HØRINGSSVAR VEDR. LOKALPLAN

Høringssvar I

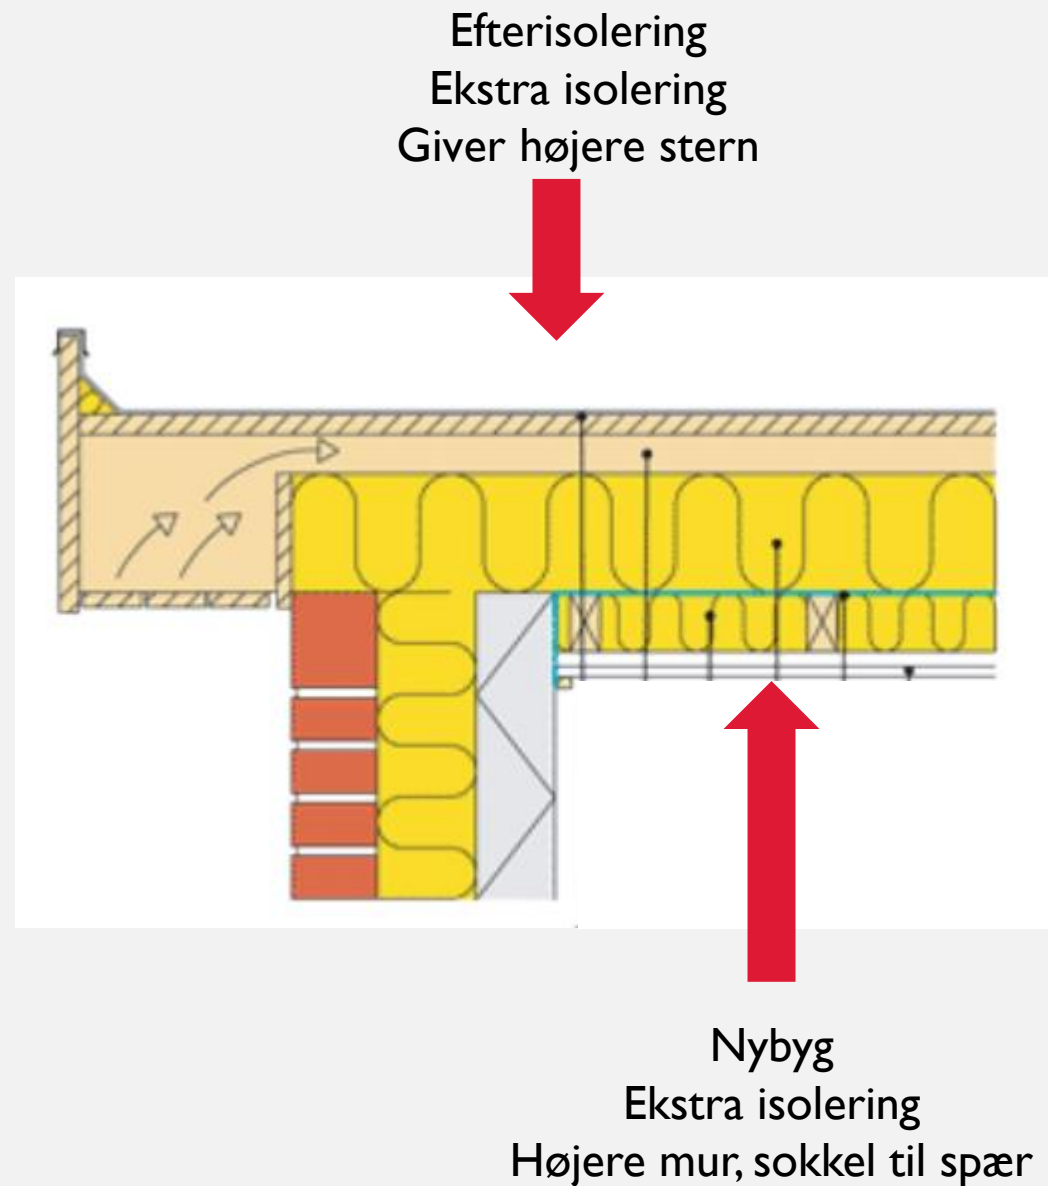
For område A, klyngehuse fjernes bestemmelse ved højde til stern (7.2.7) og ingen begrænsninger på sternhøjde til gengæld indføres en max højde på 3,5 meter over sokkel. Den vil tillade opførsel af klyngehusene efter BR20 (energivenlig).

Efterisolering af eksisterende huse kræver højere sternhøjder, mens genopførsel formentlig vil placere isolering ned bag muren.

7.2.2.fjernes. BR18 følges istedet.

BR18	BR20(Frivilligt)
Stern over tag	8	8
Tag tagpap	2	2
Taghældning	25	25
Luft	5	5
Isolering kl 37	36	45,6
Forskalling	2,1	2,1
Gips m spartel	3	3
Loftshøjde	230	230
Gulv	2,1	2,1
Sporplader	2,5	2,5
Top plade	1,3	1,3
I alt	317	326,6
Tollerancer	20	20
I alt	337	346,6

7.2.2 omhandler en afstand på minimum 2 meter fra facade til vejskel for visse klyngehuse. Iht. bygningsreglement 2018 skal der ske en "helhedsvurdering".
